HTTR の設工認(第 4 回)申請に係る
応答倍率法とスペクトルモーダル法の
評価結果比較について

令和 3 年 1 月 13 日

日本原子力研究開発機構 大洗研究所

図 1 レジューサのモデル化

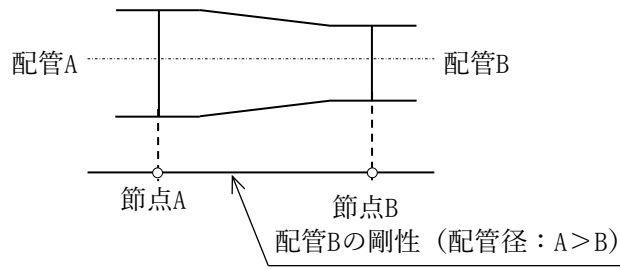
応答倍率法は保守性があるとの従前の説明でしたが、新たにスペクトルモーダル法にて評価した応力が、応答倍率法にて評価した応力に比べ大きくなるものがある理由を説明してください。

レジューサは、図1のとおり、口径の異なる配管を接続するものである。今回のレジューサの解析モデル化においては、大口径側の配管 A の節点 A と小口径側の配管 B の節点 B を要素でつなげており、要素の物性値に保守的かつ簡易的とするため、重量は配管 A とし、剛性は配管 B として設定している。

今回の配管の解析モデルでは、有効質量比 95%以上を考慮し、レジューサの応答を含めてほぼ全ての振動モードを考慮した。建設当時の評価における有効質量比(高次の振動モードを考慮)は不明(レジューサの振動に寄与するモードを考慮したか不明)であり、レジューサの応答が考慮されなかった可能性がある。
